Onderwerp: bezwaarschrift omgevingsvergunningsaanvraag Top-Mix, dossier
OMV_2023139015

Gents Milieufont vzw wenst bezwaar in te dienen tegen de omgevingsvergunningsaanvraag voor het project Top-Mix - Eilandje - Zwijnaarde waarvan het openbaar onderzoek loopt tot en met 28 september 2024.

Er huizen duidelijk vogels in het gebied, onder meer de buizerd. Foto VIB-gebouw:

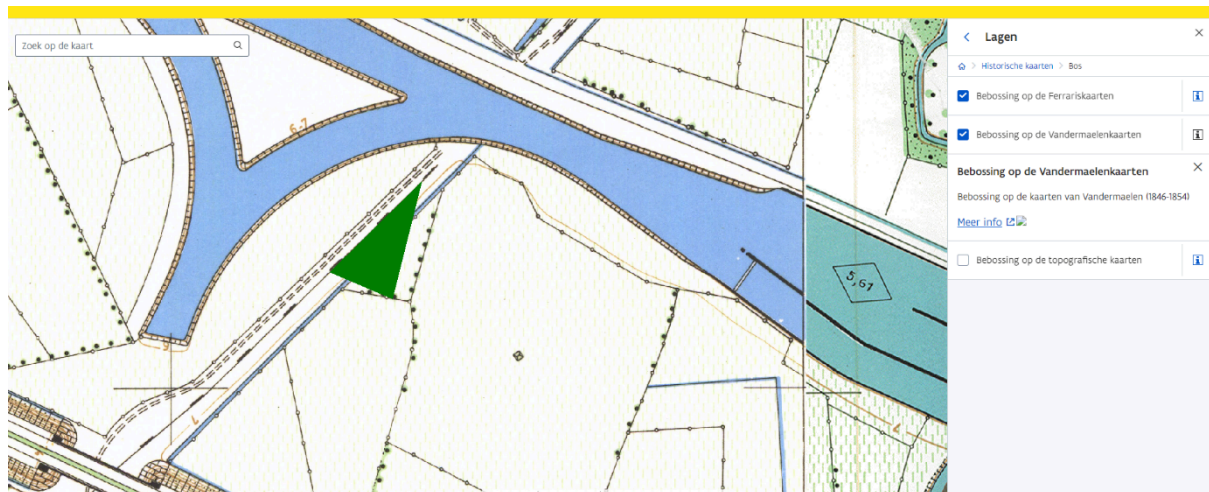
Het gebied is zeker ook van belang voor blauwe reigers: zeker voor jongere vogels kunnen deze op de nog onbebouwde terreinen een rustpunt vinden vooraleer de E40 te moeten overvliegen. In de omgeving zijn er ook broedplaatsen van huiszwaluw.
